地球資源衛星 1 号 (JERS-1) の  
打上げ結果の評価について (報告)

宇宙開発委員会技術評価部会

平成4年11月13日  
宇宙開発委員会技術評価部会

宇宙開発委員会技術評価部会は、平成4年2月11日に宇宙開発事業団が行ったH-1ロケット（2段式）による地球資源衛星1号（JERS-1）の打上げの結果を評価するために必要な技術的事項について、平成4年6月16日以来、調査審議を行ってきたが、このたびその結果をとりまとめたので報告する。

図31 VNIR電源部構成図

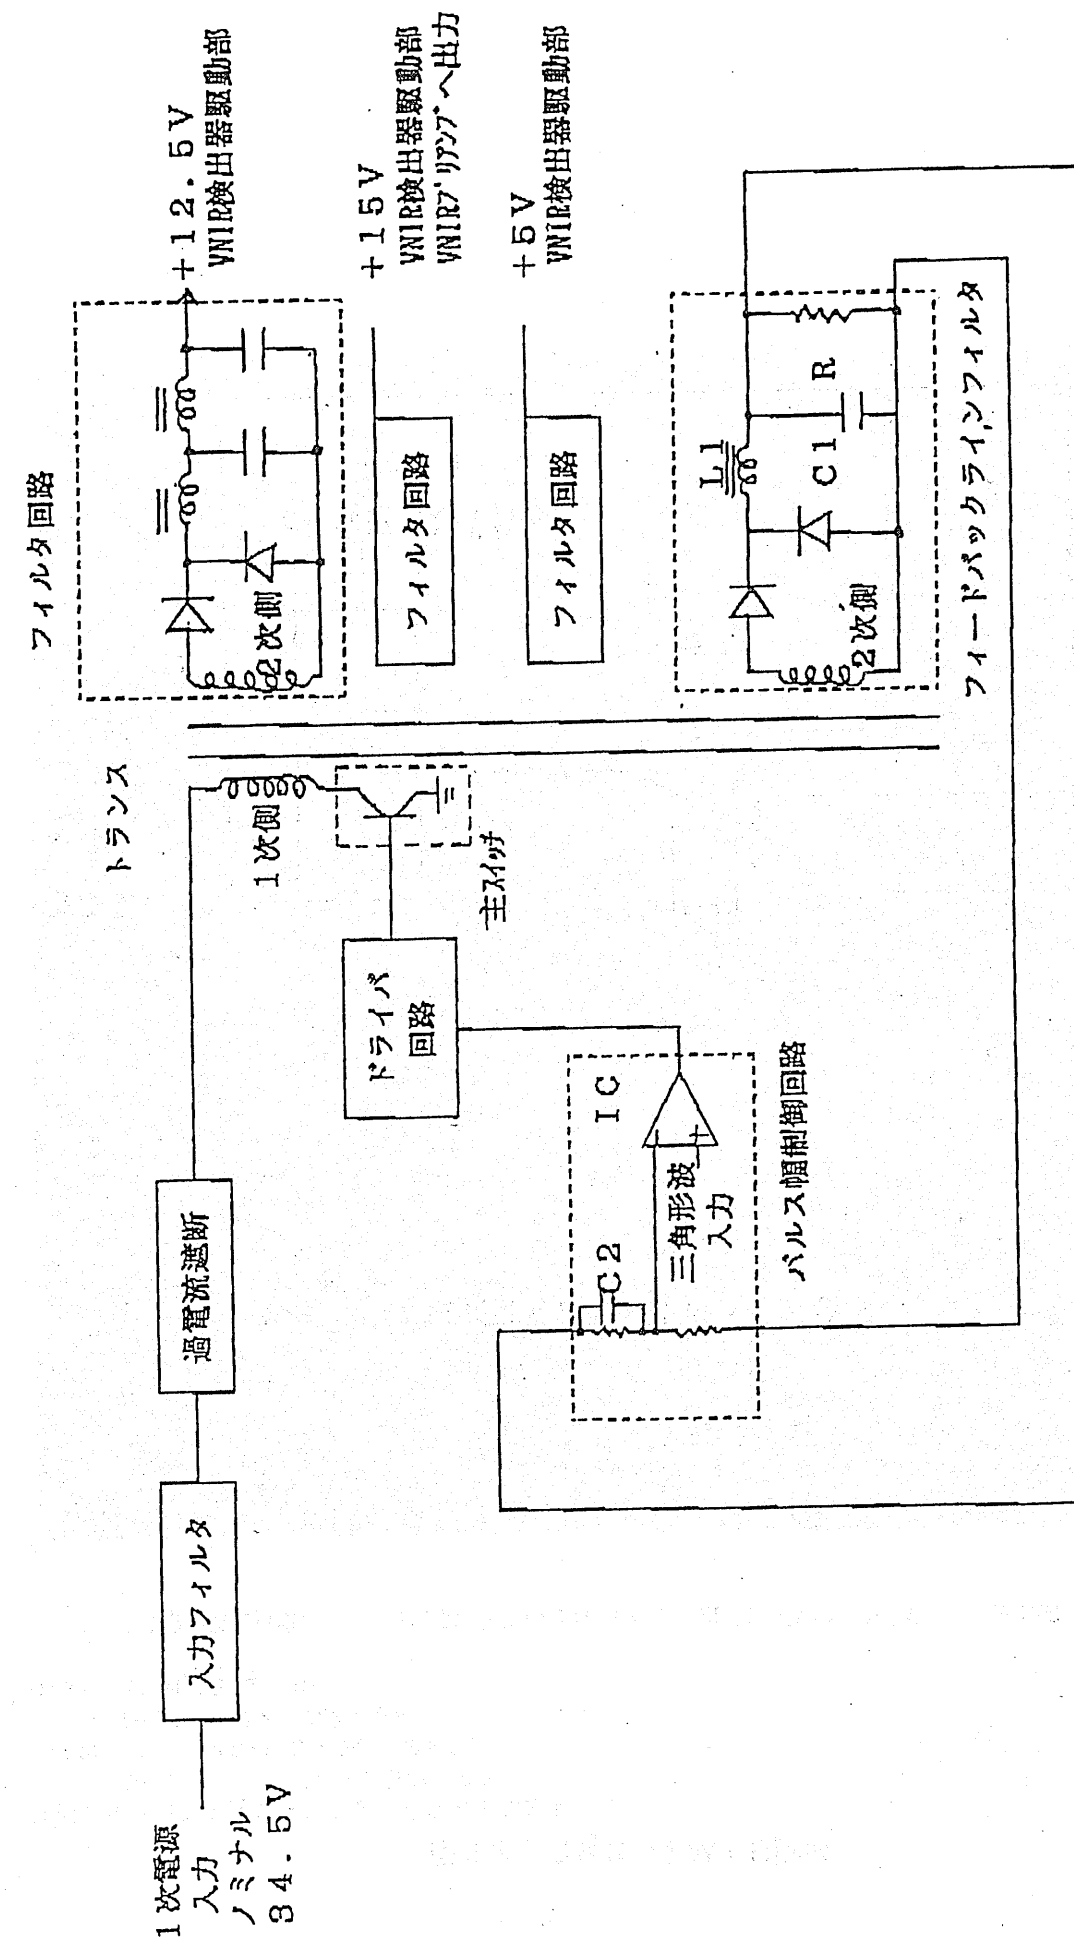
CCD駆動パルスの電源は図31の回路から供給されており、この電圧が変動するとCCDバイアス電圧が変動する。そこでこの回路の制御ループ（フィードバックラインフィルタ、パルス幅制御回路、ドライバ回路、主スイッチ及びトランス）において異常発振した可能性が高いと推定された。

一方フィードバックラインフィルタ及びパルス幅制御回路では、抵抗（R）またはコンデンサ（C2）の特性が変化するとフィードバックループの位相特性が変化し、低周波の異常発振を起こす可能性がある。

特にVNIR電源部のRまたはC2が開放故障を起こした場合、その発振周波数は約400Hzとなると推定された。またOPS内で使用している周波数について調査したところ、CCDの1ライン当りの駆動周波数が300Hzとなることが判明した。したがって、駆動周波数と先の発振周波数の差100HzがうなりとしてCCDバイアス電圧に印加され、画像信号に影響を与えていると推定された。

本画像不良は部品に起因していることから、部品の品質管理の徹底を行うと共に、試験においては十分に長時間の試験を行い、初期故障を除くことについて検討すべきである。

図32 VNIR検出器駆動部

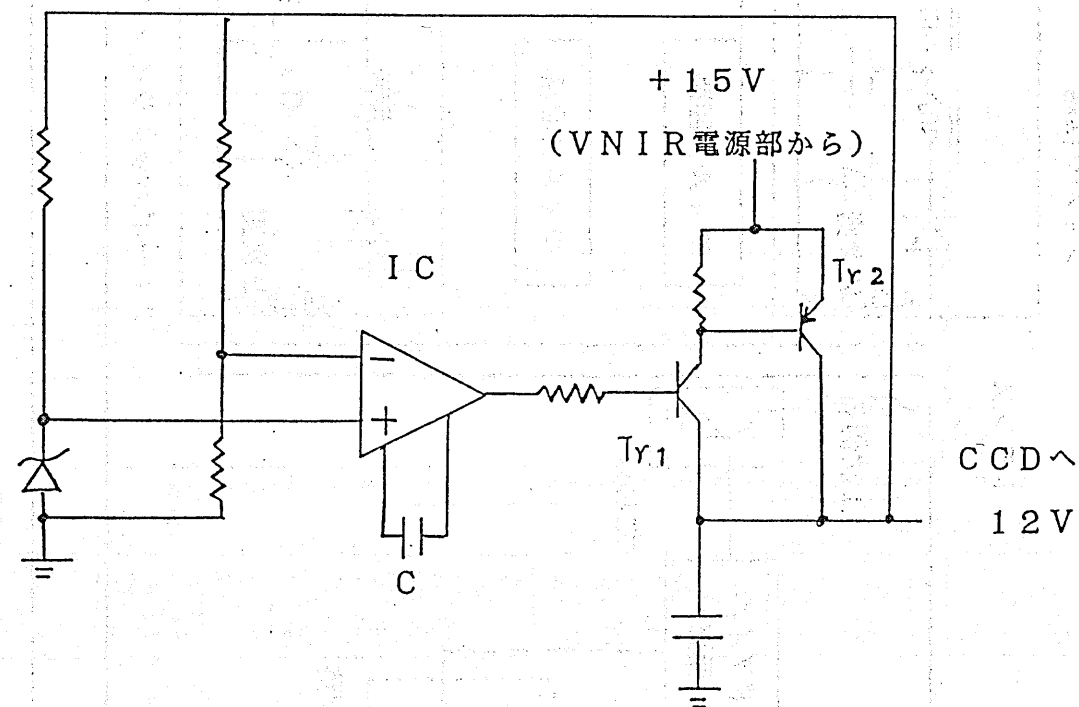
CCDに供給するDCバイアスの安定化のために検出器駆動部にあるシリーズレギュレータの出力が変動すると、CCDのバイアスが変動する。これは図32のような回路からなり、電源電圧（+15V）又は負荷が変動してもCCDバイアス電圧（+12V）を一定に保つ機能を持つ。

この回路において、オペアンプICに外付けされたコンデンサが開放故障を起こせば、オペアンプによるフィルタの位相特性が変化し、異常発振を起こす可能性がある。ただし電源部と比較して本回路のフィードバック回路は短く、発振を起こす可能性は低いと推定された。

図35 SWIR画像品質について 原因究明のための FTAツリー

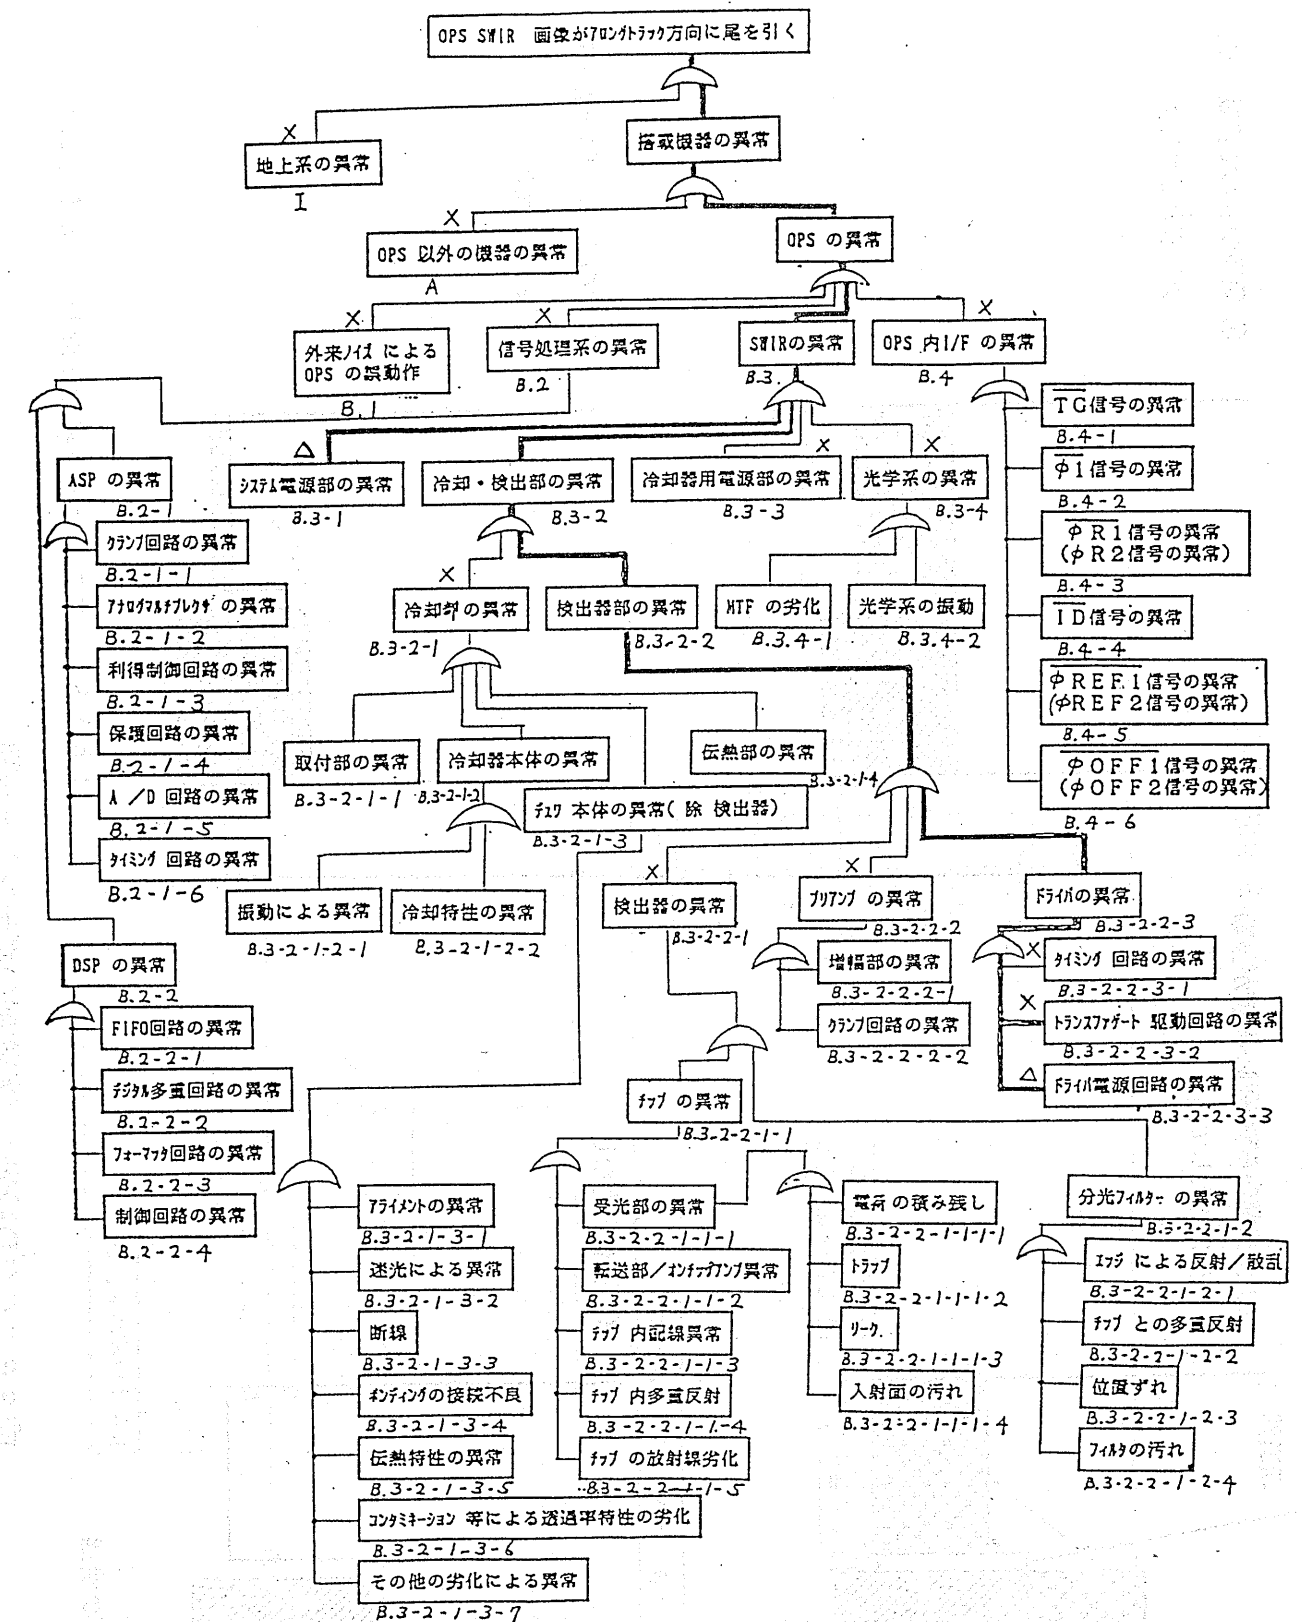
ことから、各バンド共通の要素として、CCDの検出器を駆動しているトランスファゲート駆動パルス波形異常が挙げられ、これにつながる要因として

システム電源部から供給される電源の異常、又は検出器ドライバに異常があるものと推定された。なお検討に使用したF T Aを図3 5に示す。

図 36 CCD 受光部／転送部のポテンシャル図

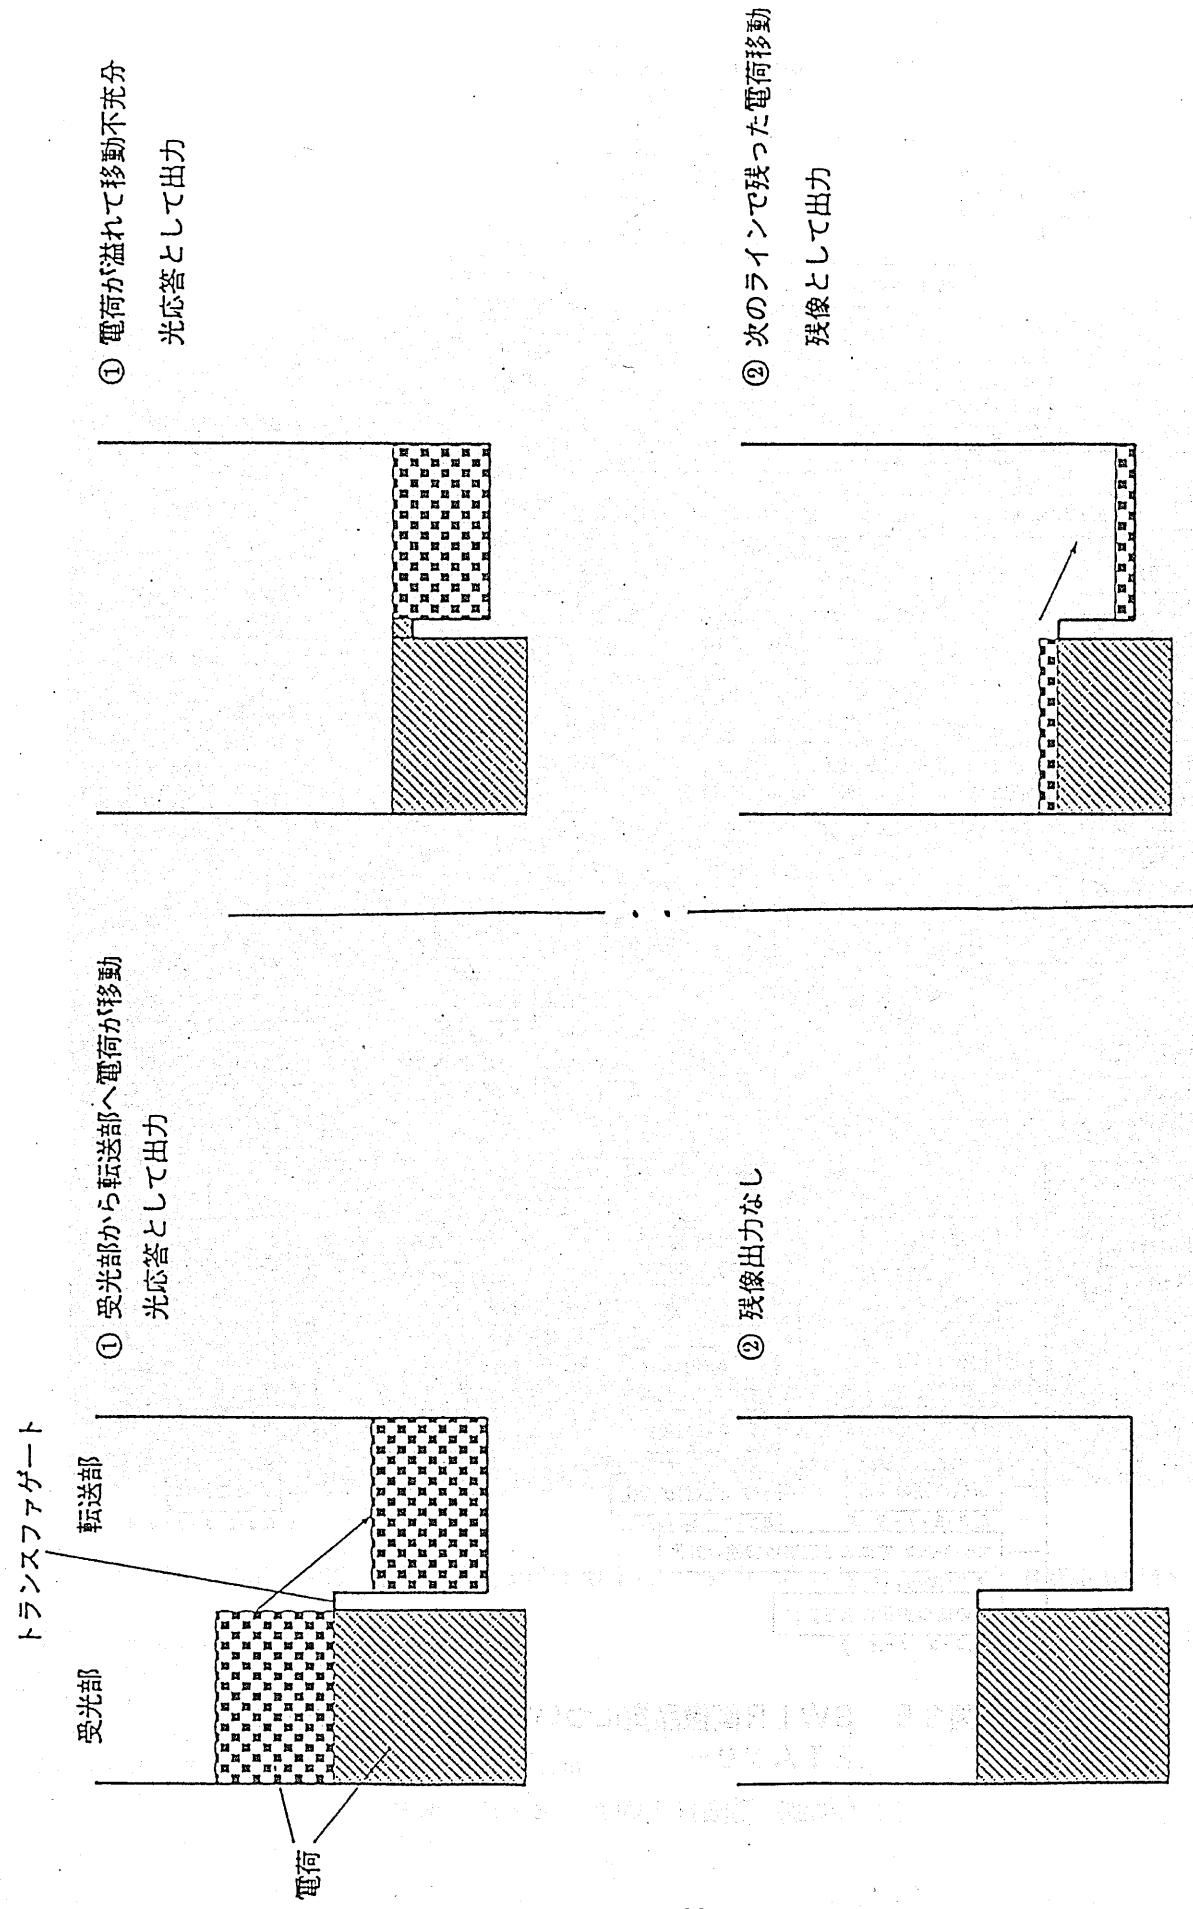
画素の応答遅れのメカニズムについて、トランスファゲート駆動パルス波形が変化しポテンシャルが下がった時の電荷移動の様子を図3 6に示す。正常な場合は(a)のように全ての電荷が転送部に移るだけのポテンシャルがあるが、駆動パルス波形が変化した場合、ポテンシャルが下がるため、(b)のように転送時に転送部の電荷があふれ、受光部の全ての電荷が転送部に転送されず、一部が受光部に残る。そこでたとえ次の撮像で何も入力がなかったとしても、この電荷が次の転送時に転送され、応答遅れとして出力されるものと推定された。

図 37 SWIR 検出器ドライバ

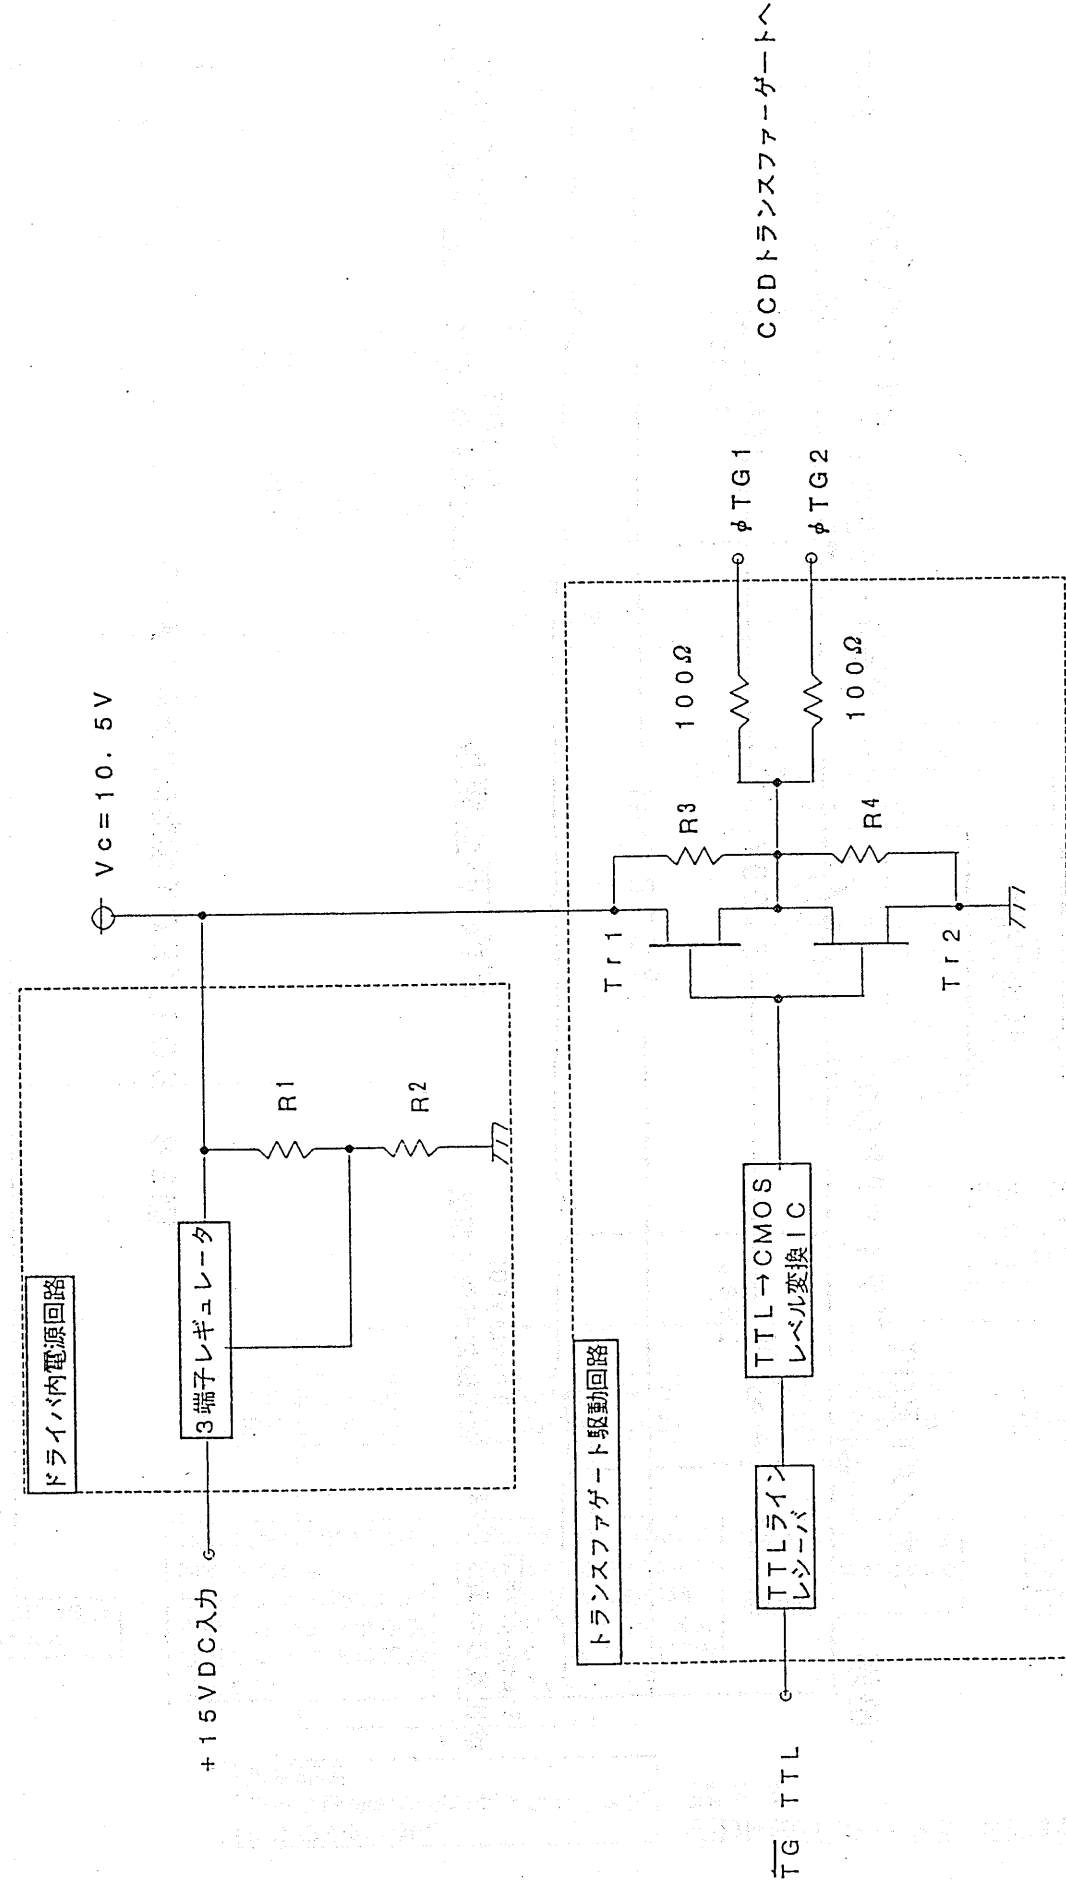
S W I R電源部から検出器ドライバ回路(図3 7)に供給されている電圧が低下した場合、トランスファゲート駆動パルスの振幅が小さくなり、これが画像に影響を与える可能性がある。

検出器ドライバは図3 7に示すとおり、ドライバ内電源回路とトランスファゲート駆動回路からなる。ドライバ内電源回路はトランスファゲート駆動パルスの振幅を1 0 Vにするため、システム電源から1 0. 5 Vを作る回路であるが、三端子レギュレータまたはフィードバック抵抗R 1に異常があれば、正常な電圧が出力されない。

つまり、三端子レギュレータが導通モードで制御不能となった場合、トランスファゲート駆動パルスの振幅値は約1 4 Vとなり、C C D駆動許容振幅レベル $10 \pm 0.7$  Vから外れ、C C Dの正常な電荷転送動作が得られない。また抵抗R 1が開放故障した場合にも三端子レギュレータが導通モードで制御不能となる。ただし抵抗に開放故障が生じることはまれで、この可能性は少ない。

本画像不良は部品に起因していることから、(7)「可視近赤外放射計(V N I R)画像不良」の場合同様、部品の品質管理の徹底を行うと共に、試験においては十分に長時間の試験を行い、初期故障を除くことについて検討すべきである。

図38 BOT/EOT検出システムイメージ

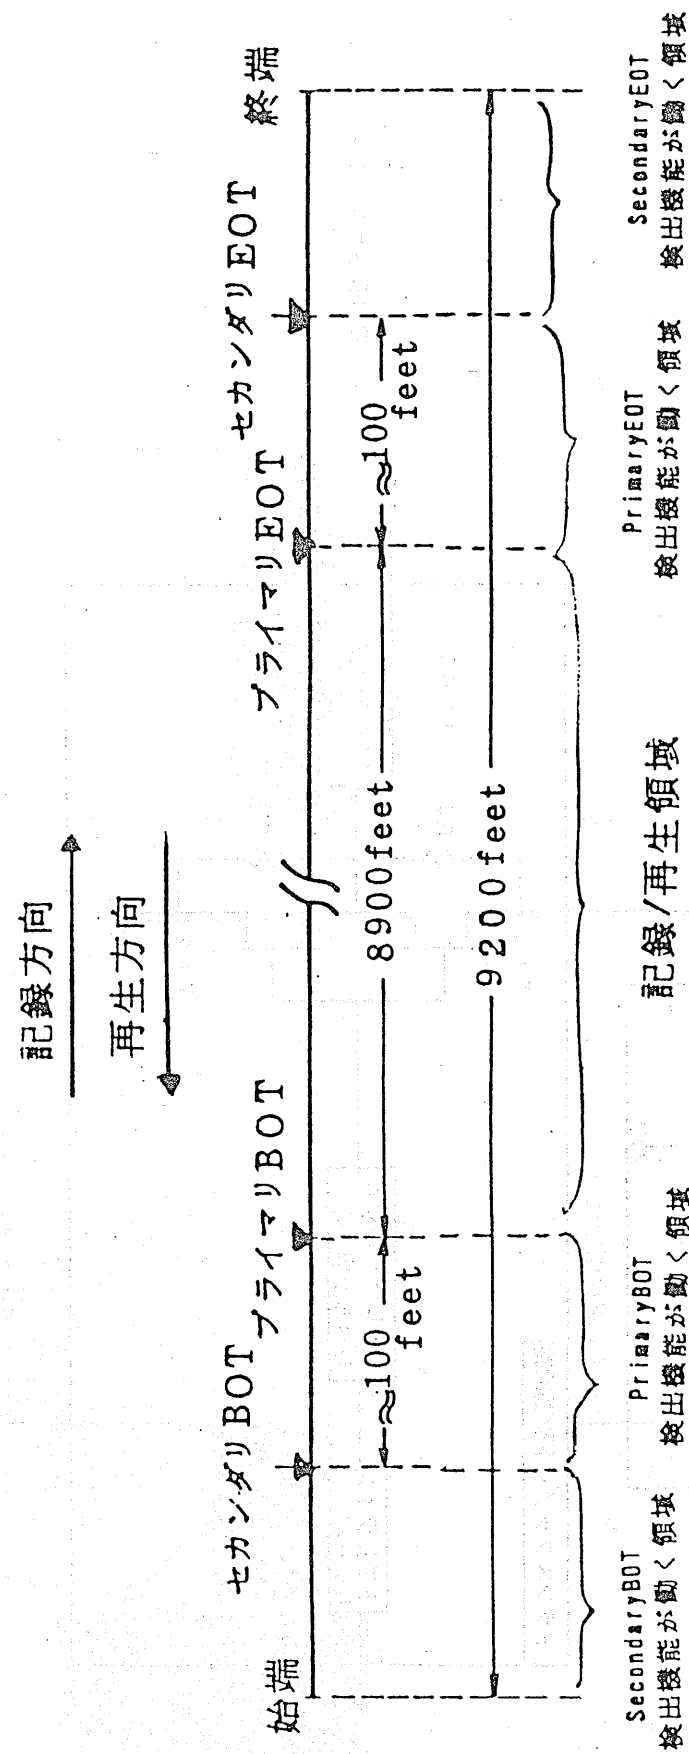
磁気テープは、図38のように一次始端／終端マーク（プライマリBOT／EOTマーク）及び二次始端／終端マーク（セカンダリBOT／EOTマーク）の間が使用され、プライマリBOTとプライマリEOTの間で記録／再生が行われる。セカンダリシステムは冗長系であり、プライマリシステムが機能しなかった場合に冗長機能として動作する。またプライマリシステムはテープカウンタによりテープ残量を管理することで記録／再生領域の終端を検出し、セカンダリシステムはテープ残量を光学的に計測することでテープの物理的終端を検出する。

図38からもわかるように、記録時はプライマリシステムもセカンダリシステムもBOTから始まりEOT検出で終わり、一方再生時はEOTではじまりBOT検出で終わる。テレメトリデータの分析から、今回の誤動作は再生開始時にセカンダリシステムがBOTを誤検出した結果、再生が停止したものと推定された。

当面はセカンダリシステムを切り離して運用を行うと共に、磁気テープ上の記録／再生範囲を短めにとり、端部に余裕を残した運用を行うことが適当である。
